## 改善箇所説明図 (1)

### 基準不適合発生箇所:

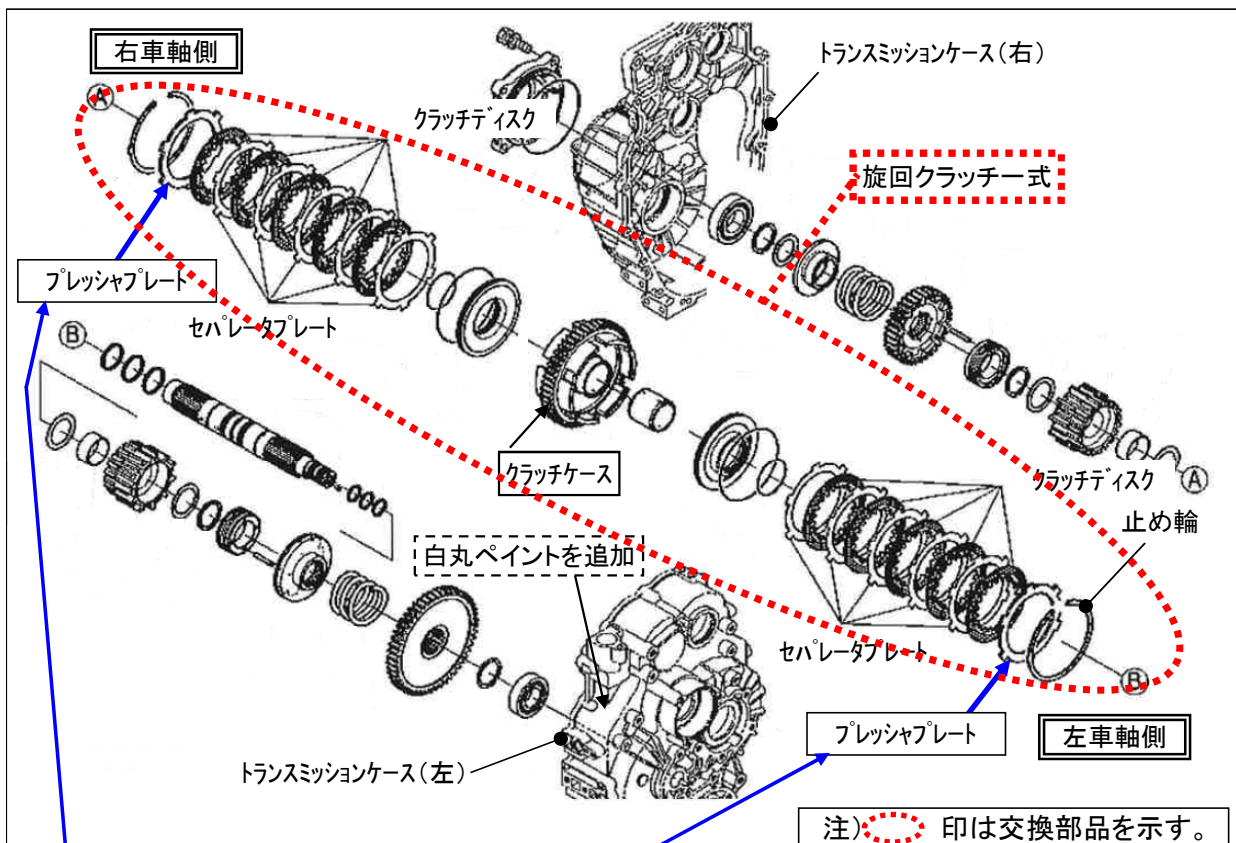
刈取脱穀作業車において、左右の車軸回転数に差をつけることで緩旋回を行うために動力伝達の入り切りを行う旋回クラッチのプレッシャプレートの強度が不足しているため、そのままの状態で使用を続けると、当該プレッシャプレートが破損し、動力を伝達できず、旋回不能となるおそれがある。

全車両、旋回クラッチ式を対策品に交換する。

旋回クラッチ式交換後、トランスミッションケース(左)へ白ペイントを追加する。
